Информационный бюллетень №187

Комплектование двигателей V-8 производства ПАО «Автодизель» коленчатыми валами подвергнутыми азотированию

Ярославль, Россия, 1 декабря 2016 г.

Рис. 1

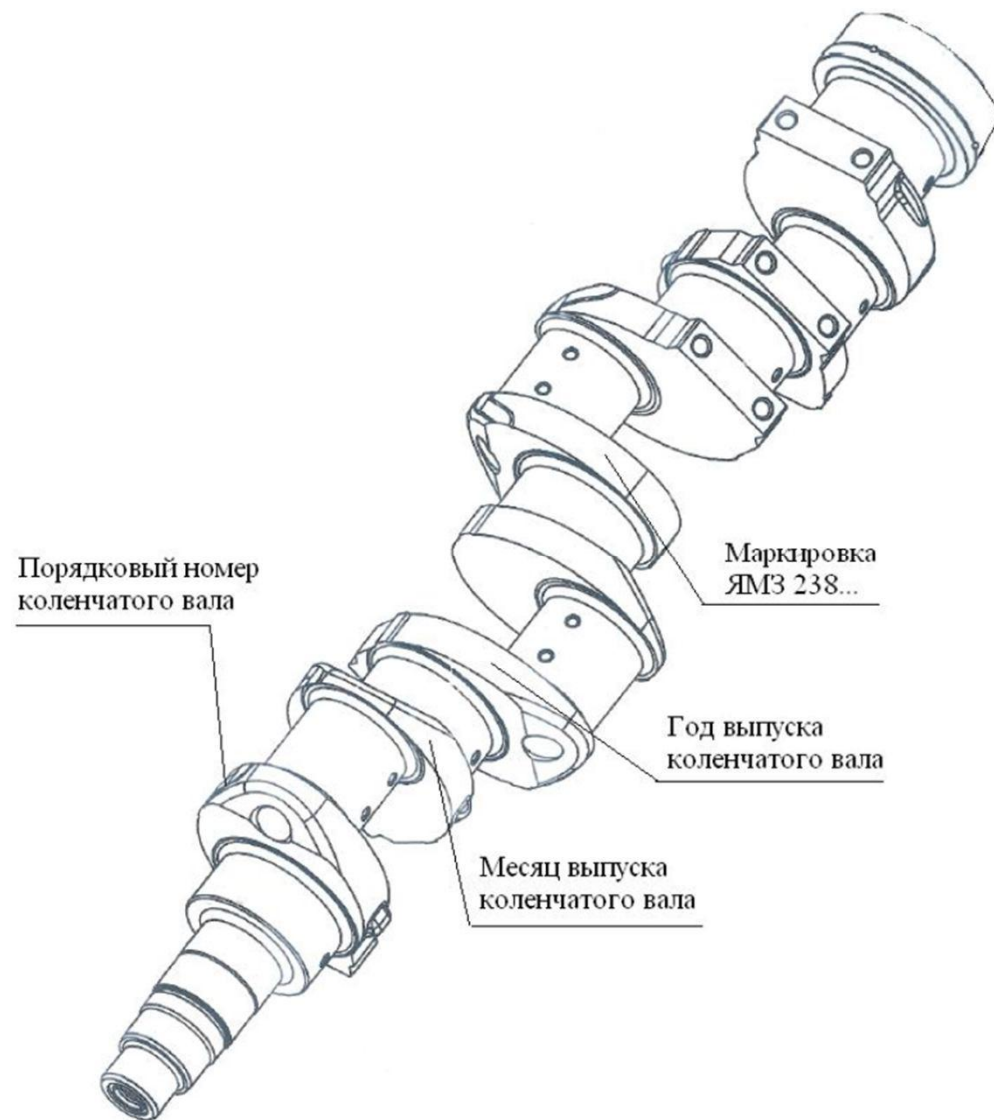
С сентября 2016 года двигатели V-8 производства ПАО «Автодизель» комплектуются коленчатыми валами подвергнутыми азотированию см. таблица 1. Отличительные особенности и маркировку коленчатых валов до изменения см. информационный бюллетень №132.

Коленчатый вал		Маркировка на 5 щеке (рис.1)	Взаимозаменяемость	Применяемость
До изменения	После изменения			
238-1005009-Г2 238БЕ-1005009	238-1005009-Г3	ЯМЗ 238-У 	сохранена	ЯМЗ-238М2(кроме 238М2-53), ЯМЗ-238АМ2, ЯМЗ-238ГМ2, ЯМЗ-238ИМ2, ЯМЗ-238КМ2; ЯМЗ-238НД3, ЯМЗ-238НД4, ЯМЗ-238НД5, ЯМЗ-238НД6, ЯМЗ-238НД7, ЯМЗ-238НД8, ЯМЗ-238Б (кроме ЯМЗ-238Б-35), ЯМЗ-238Д, ЯМЗ-238ДИ, ЯМЗ-238ДЕ (кроме ЯМЗ-238ДЕ-22), ЯМЗ-238ДИ, ЯМЗ-238БН, ЯМЗ-238БЛ
238-1005009-Д	238-1005009-Д1	ЯМЗ 238-У 	сохранена	ЯМЗ-238КМ2 -3, ЯМЗ-238М2-53
238АК-1005009-20 238ДК-1005009-20, 238ДК-1005009-30	238ДК-1005009-30	ЯМЗ 238-У 	сохранена	ЯМЗ-238АК, ЯМЗ-238БК, ЯМЗ-238ДК, ЯМЗ-2398ДЕ2, ЯМЗ-238ДЕ-22, ЯМЗ-238БЕ2, ЯМЗ-238Б-35, ЯМЗ-238АМ2-3, ЯМЗ-7511.10, ЯМЗ-7512.10, ЯМЗ-7513.10, ЯМЗ-7514.10, ЯМЗ-6581.10, ЯМЗ-6582.10, ЯМЗ-6585, ЯМЗ-65851, ЯМЗ-65852, ЯМЗ-65853, ЯМЗ-65856, ЯМЗ-6586, ЯМЗ-65861, ЯМЗ-65862, ЯМЗ-6587
